# Информационный бюллетень № 56

**Замена синхронизаторов в коробках передач типа ЯМЗ-239**

Управление по гарантии

**Рис. 1 Вал вторичный 1509.1701100**

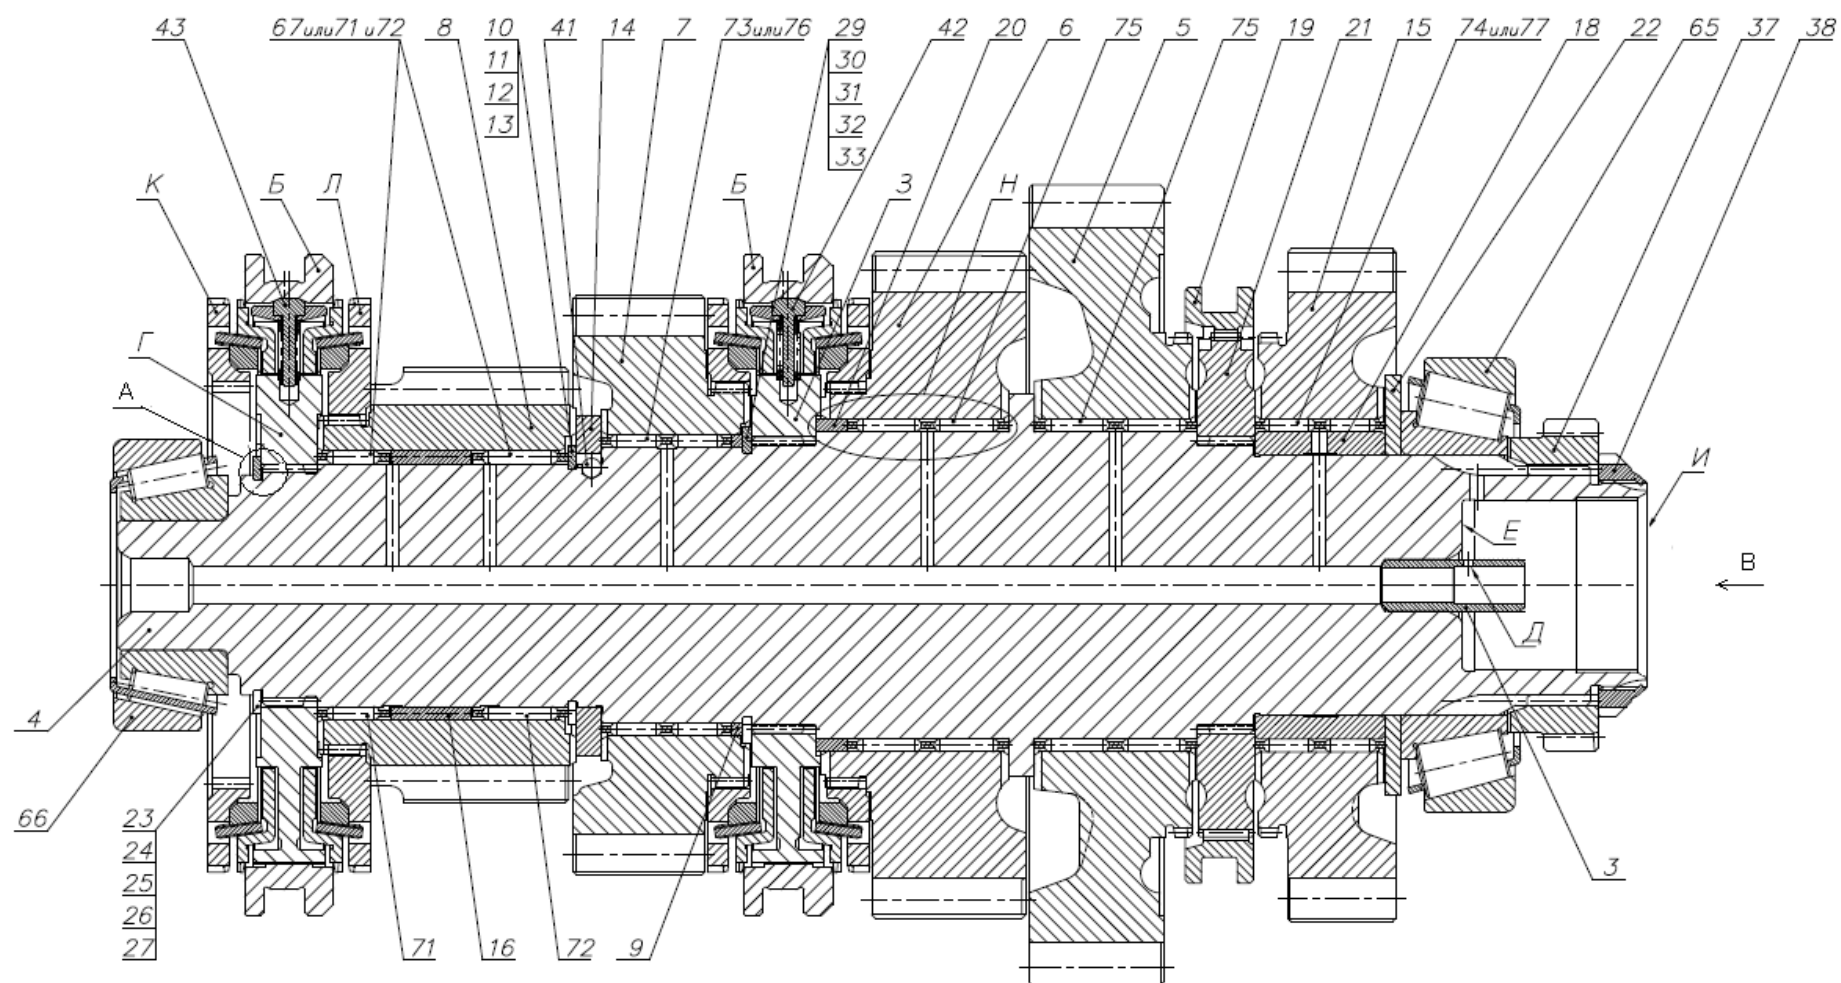
### Особенности сборки и установки синхронизаторов 8.9321 и 8.9322 на вторичный вал

1. При перемещении детали Б (рис. 1) по всей длине зубчатого венца деталей Г и З заедание не допускается.
2. Разукомплектование подшипников поз. 65 и 66 с подменой наружных колец от других подшипников данного типа не допускается. Подшипники поз. 67 устанавливать в паре, укомплектованной роликами одной отсортированной группы.

3. Детали должны быть чистыми. Масляные каналы деталей поз.4 и 18 продуть.
4. Перед установкой на вал проверить возможность свободного перемещения детали поз.19 по всей длине шлицев детали поз.21. Заедание не допускается.

5. При сборке устанавливать детали Б широким буртом паза, детали З со смещением наружного зубчатого венца и дет. поз.19 со смещением внутреннего зубчатого венца в сторону торца И дет. поз. 4.

6. Кольца зубчатые К и Л должны свободно без заеданий под действием собственного веса устанавливаться на шлицы шестерен поз. 6, 7 и 8.
7. Сборочные единицы Г и З запрессовать до упора. Перед запрессовкой совместить паз. Р блокировочного кольца с пазом П фиксаторного узла ступицы (Вид М).

8. Детали поз. 18, 21, 65, 66 запрессовать до упора. Перед запрессовкой дет. поз. 18, 65 и 66 нагреть до температуры 100...120 °С. Детали поз. 65 и 66 нагревать в масляной ванне.

9. Деталь поз. 3 запрессовать до упора с обеспечением расположения отв. Д относительно торца Е, как показано.
10. \* (Вид А) Размер обеспечить установкой одной из деталей поз. 10, 11, 12, 13, 23, 24, 25, 26, 27, 29, 30, 31, 32, 33.

11. Деталь поз. 38 затянуть с Мкр от 215,2 (22) до 245,2 (25) Н·м (кгс·м). Технические требования к затяжке по ОСТ 37.001.031-72. После затяжки кернить в двух местах до упора в пазы дет. поз. 4, как показано на виде В.

12. После сборки шестерни поз. 5. 6. 7. 8 и 15 должны вращаться от руки плавно без заеданий.

**Рис. 2 Синхронизатор 2-3 передачи 8.9321**

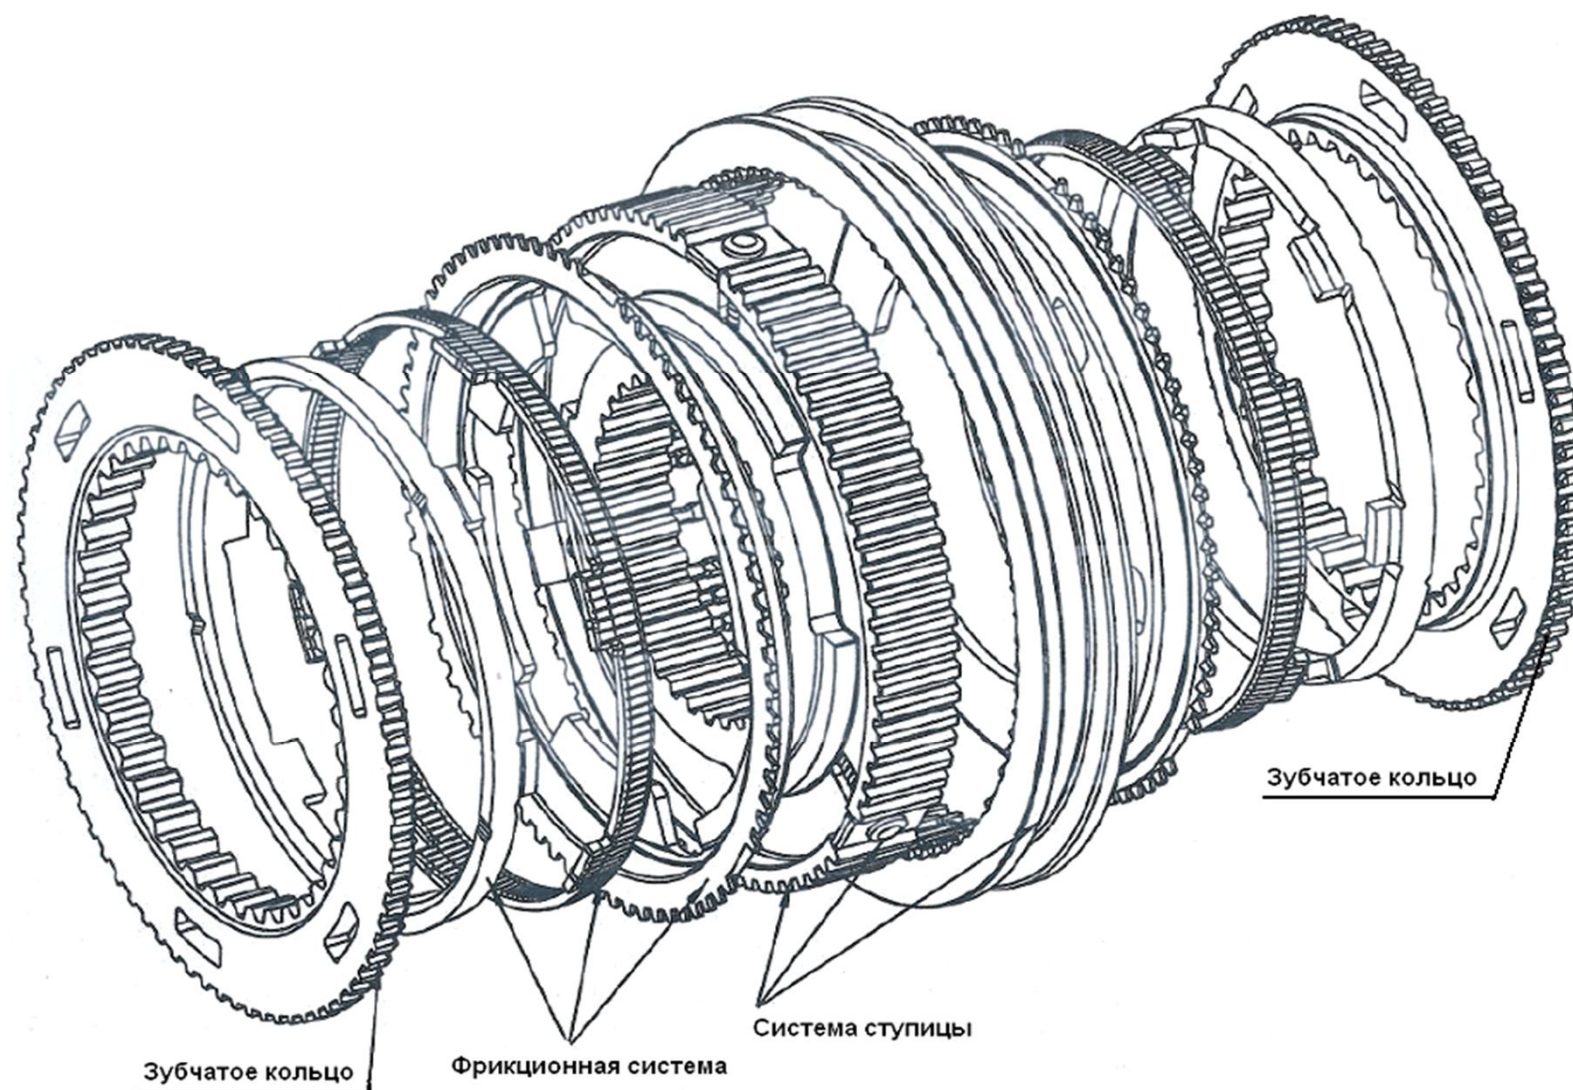
1.1. При замене синхронизатора 2-3 передачи 8.9321 на синхронизатор 2-3 передачи 336.1701151 следует заменить следующее:

1. синхронизатор 8.9321 (RC30316001) на синхронизатор 336.1701151
2. шестерню 2-ой передачи вторичного вала 1509.1701127 на 239.1701127-10
3. сухари вилки 1509.1702035-2 шт. на 336.1702035-2 шт.

2.1. При замене синхронизатора 2-3 передачи 336.1701151 на синхронизатор 2-3 передачи 8.9321 следует заменить следующее:

1. синхронизатор 336.1701151 на синхронизатор 8.9321 (RC30316001)
2. шестерню 2-ой передачи промежуточного вала 239.1701050-10 на 1509.1701050
3. шестерню 2-ой передачи вторичного вала 239.1701127-10 на 1509.1701127
4. сухари вилки 336.1702035-2 шт. на 1509.1702035-2 шт.

**Рис. 3 Синхронизатор 4-5 передачи 8.9322**

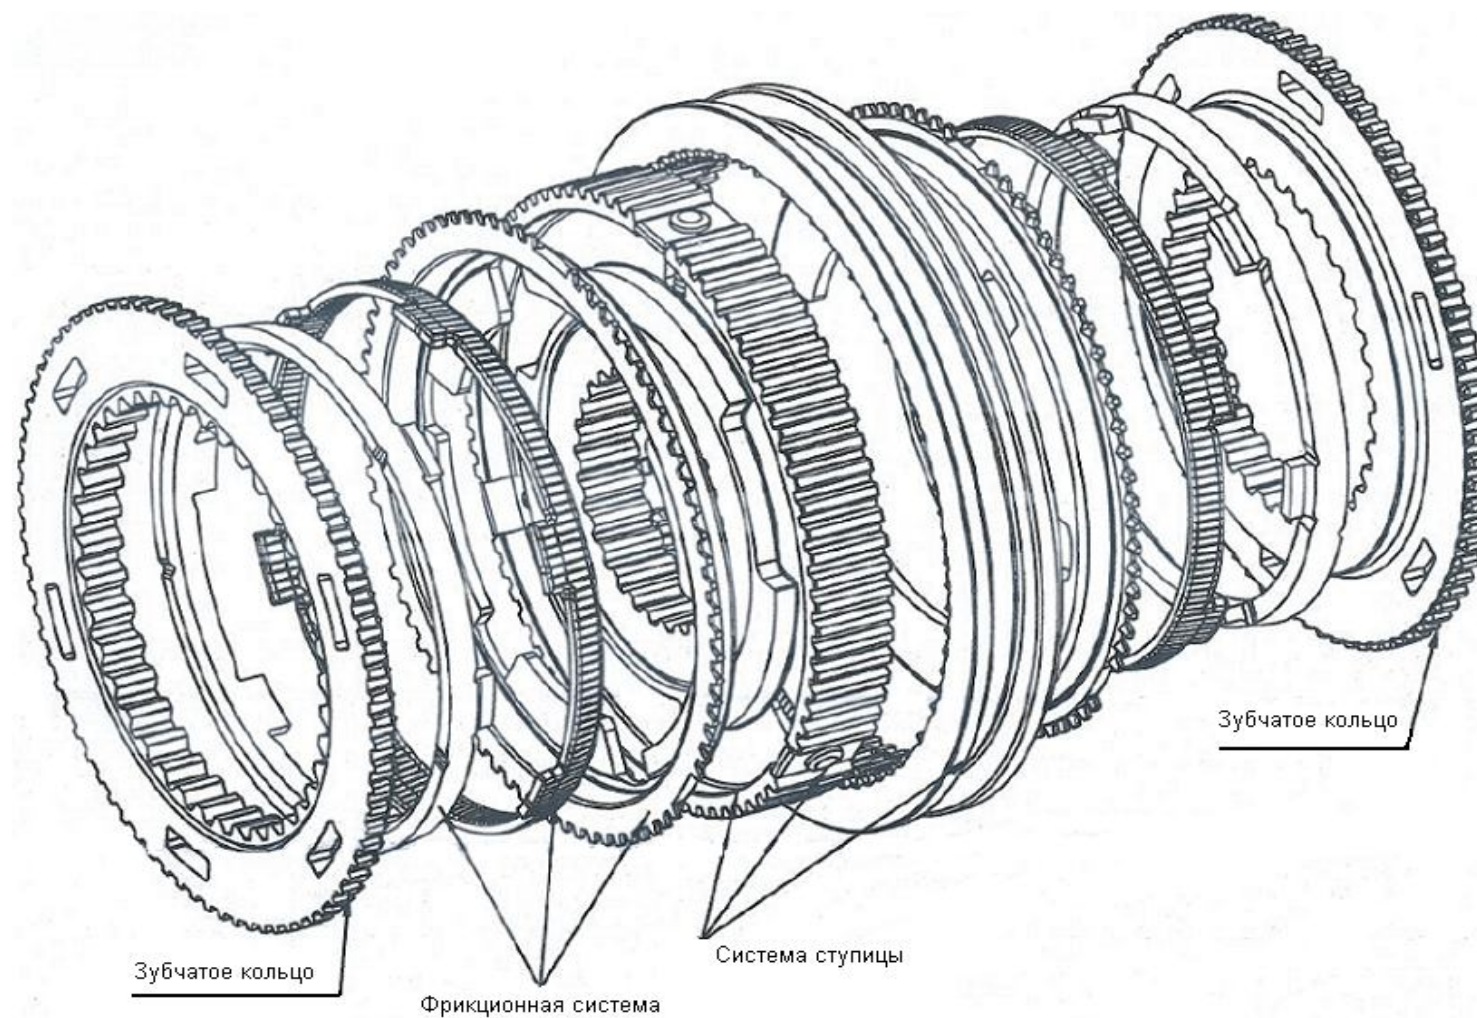
1.2. При замене синхронизатора 4-5 передачи 8.9322 на синхронизатор 4-5 передачи 239.1701150 следует заменить следующее:

1. синхронизатор 8.9322 (RC30316002) на синхронизатор 239.1701150
2. шестерню 5-ой передачи вторичного вала 1509.1701132 на 239.1701132-10
3. сухари вилки 1509.1702035-2 шт. на 336.1702035-2 шт.

2.2. При замене синхронизатора 4-5 передачи 239.1701150 на синхронизатор 4-5 передачи 8.9322 следует заменить следующее:

1. синхронизатор 239.1701150 на синхронизатор 8.9322 (RC30316002)
2. шестерню 5-ой передачи вторичного вала 239.1701132-10 на 1509.1701132
3. сухари вилки 336.1702035-2шт. на 1509.1702035-2 шт.
